計 画 書 (素案)

東播都市計画道路の変更 (明石市決定)

都市計画道路中 3.4.510 号山手環状線ほか 1 路線を次のように変更する。

計画図 S=1:2,500

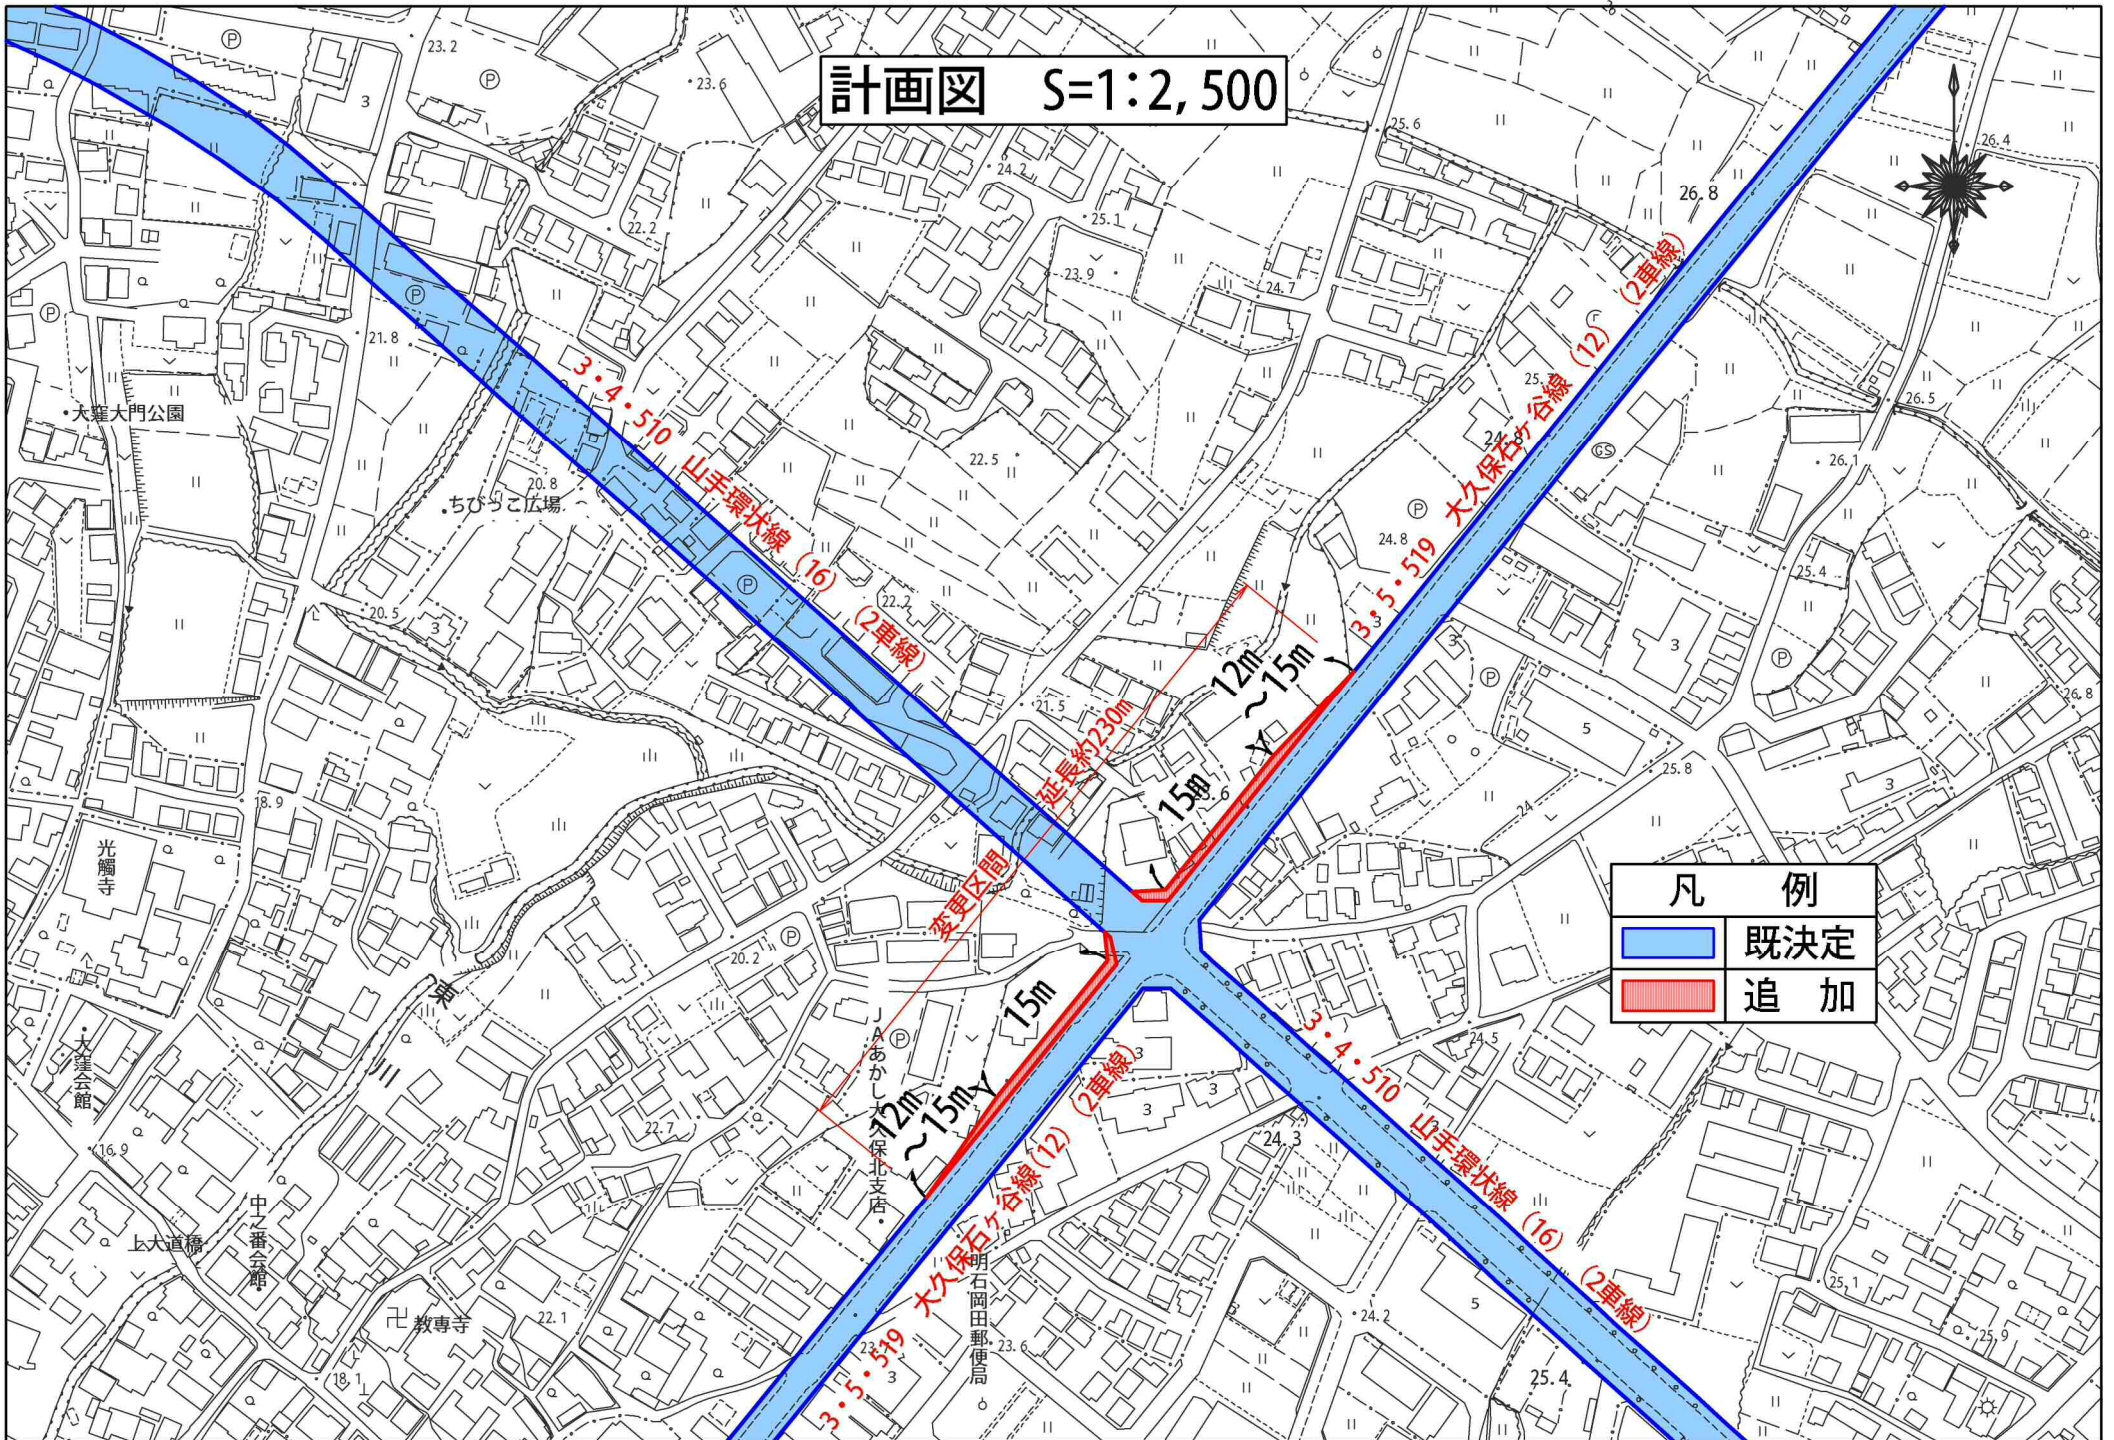
山手環状線（大窪工区）の整備に伴い、大久保石ヶ谷線に右折車線の設置が必要となることから、大久保石ヶ谷線の約230mの区間の幅員を12mから一部15mに変更するとともに、山手環状線の一部区域を変更する。
